Onderwerp : Advies over voorontwerpbestemmingsplan Workum - Thomashof Zuid

Onderwerp: FW: Reactie vooroverleg Workum - Thomashof Zuid
Bijlagen: 1e concept toelichting Workum - Thomashof-Zuid tbv vooroverleg.docx; Bijlage 1 toelichting Watertoets.pdf; Concept verbeelding Workum Thomashof Zuid.pdf; Thomashof-Zuid concept ligging te bouwen woningen.pdf

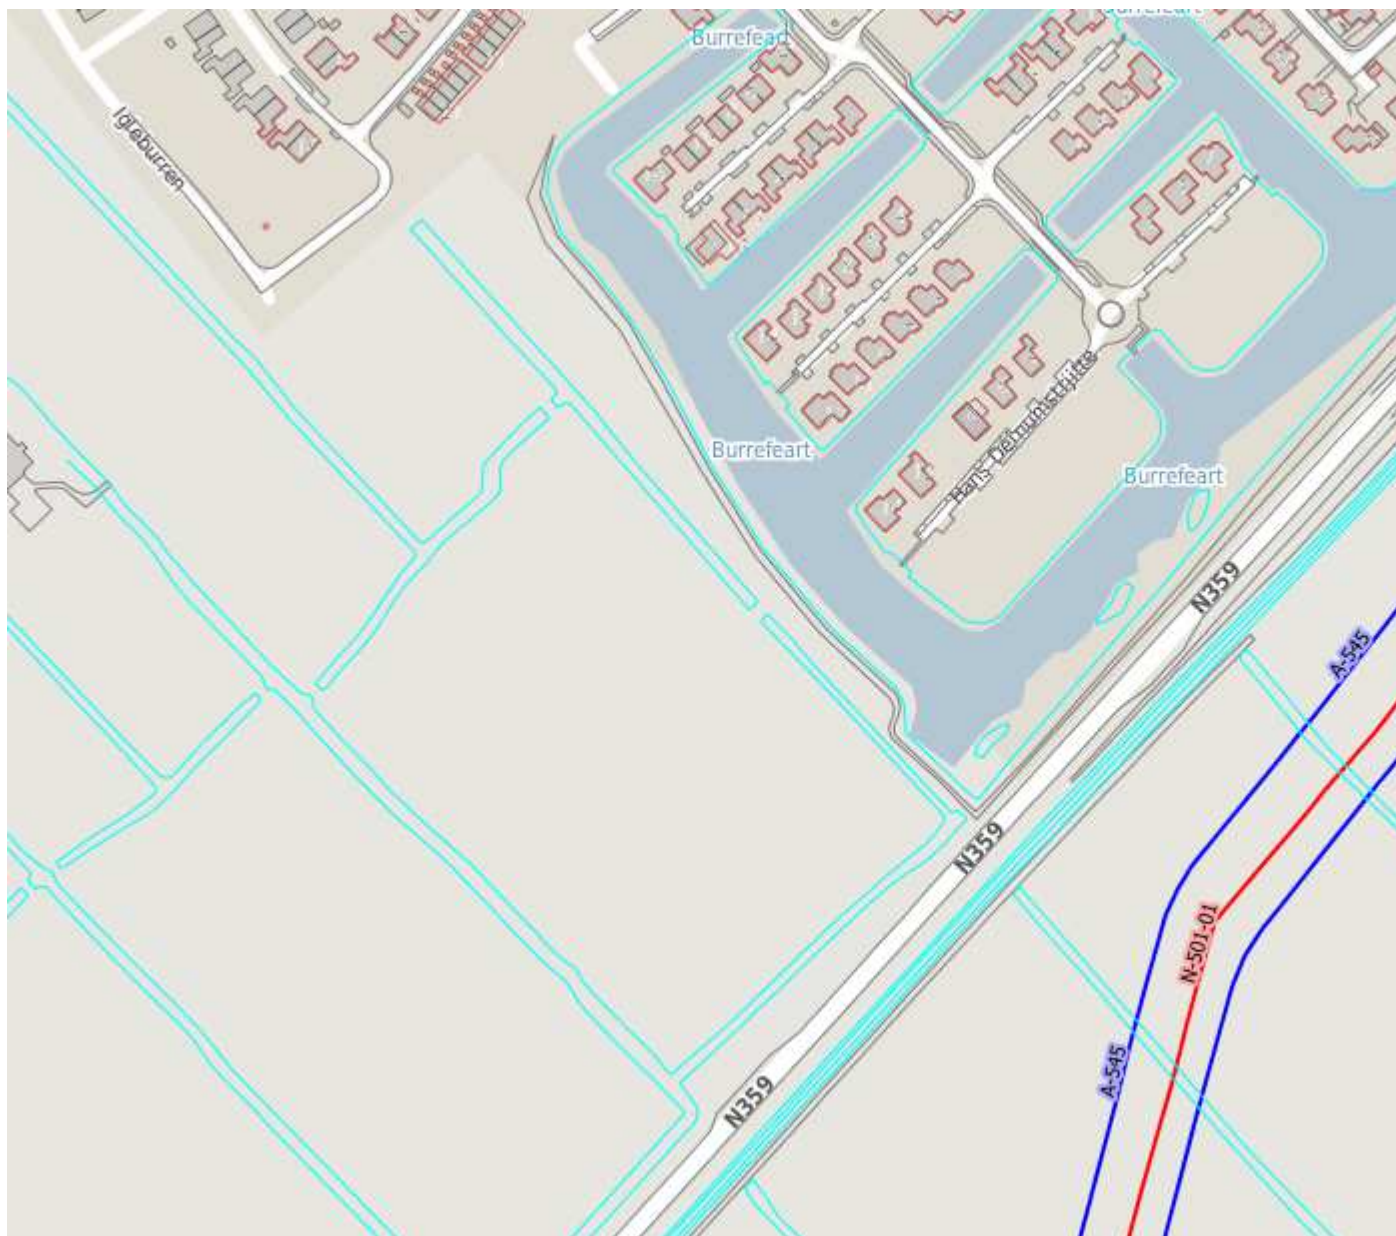
In de nabijheid van het plangebied liggen 3 aardgastransportleidingen die bij ons bedrijf in beheer zijn. De invloed (letaliteitszones) van 2 van deze leidingen reiken tot binnen het plangebied. Van deze 2 leidingen ligt de 1% letaliteitszone ook over de woonbestemming. Wij adviseren u dan ook om hiervoor een groepsrisicoanalyse uit te voeren. Het betreft hier de volgende 2 leidingen waarvan de 1% letaliteitszone over de woningen is gelegen:

A-545, diameter van 36 inch, en een druk van 66,2 bar, 1% letaliteitszone van 430 meter en een 100% letaliteitszone van 180 meter

A-546, diameter van 42 inch, en een druk van 66,2 bar, 1% letaliteitszone van 490 meter en een 100% letaliteitszone van 190 meter
